## **PARECER DA COMISSÃO DE AVALIAÇÃO**

**Conjunto Residencial Massamá Nascente - A**  
**Pimenta & Rendeiro – Urbanizações e Construções, SA**  
**Processo de AIA nº 875/2011**

Outubro 2011

ecossistema	
Confinito Residencial Mascarañá Naciente A	
Estado de Inocuidad Ambiental	
PRINCIPALES SERVICIOS	
01 / 01	
Septiembre de 2010	
4

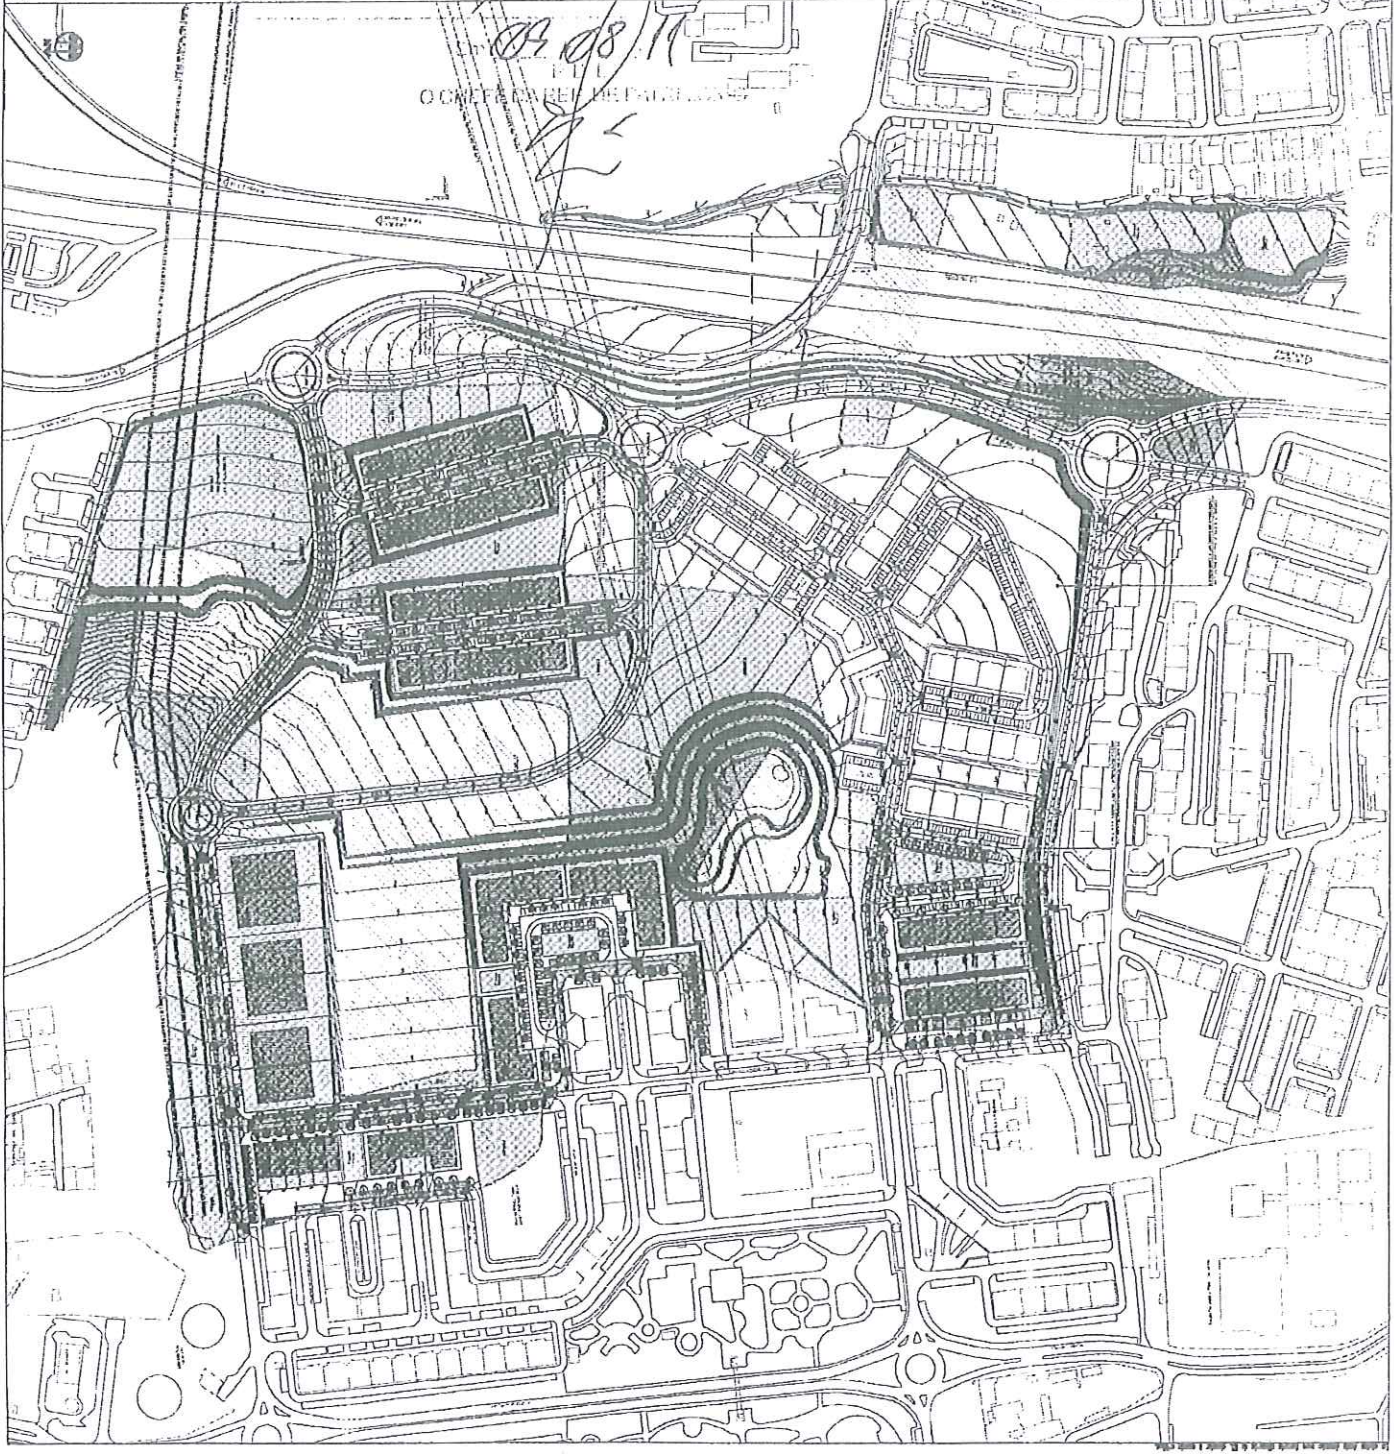
Esta ressalva deriva do facto de estar prevista uma barreira acústica em duas das quatro manchas isoladas que confinam com a A9 e que pertencem ao Conjunto Residencial Massamá Nascente - A. De acordo com o Desenho 4 – Planta Síntese, aquelas duas manchas são destinadas a espaços verdes.
